Gegenstand: Einstellen der Wasserballastbetätigung im Rumpf

Betroffen: Alle ASW 28

Fig. 1

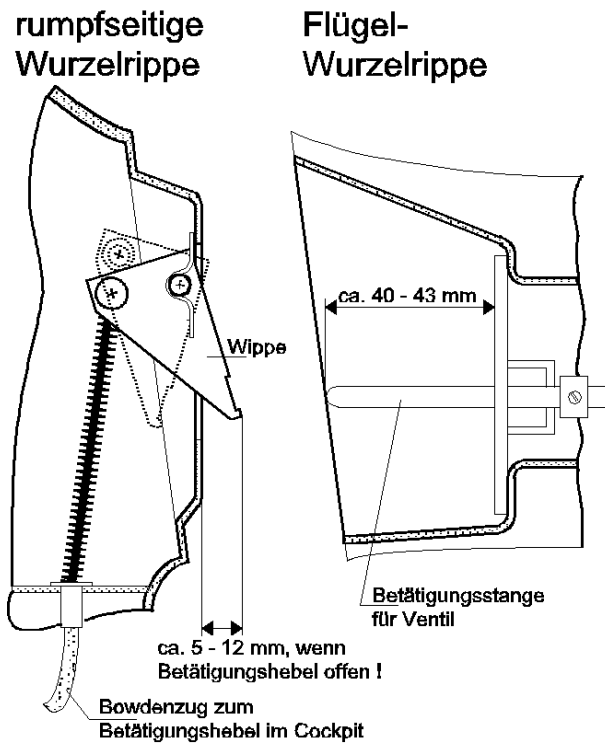
Vorgang: Sollten die Wasserballastventile im Flügel sich ungleich oder nicht vollständig öffnen, kann nach den folgenden Anweisungen die Betätigung überprüft und eingestellt werden. Durch eine nicht richtig eingestellte Betätigung kann es bei der Flügelmontage dazu führen, daß sich die Wippe über die Betätigungsstange schiebt. Dadurch kann das Ventil im Flügel nicht geöffnet werden.

Maßnahmen: Wie in Fig. 1 dargestellt kann die richtige Einstellung der Ventilbetätigung einfach überprüft werden. Die Einstellung der Betätigung kann an der Wippe durch Heraus- oder Hineindreihen der Kontermutter am Gewindeanschluß des Bowdenzuges verändert werden (siehe Fig. 2).
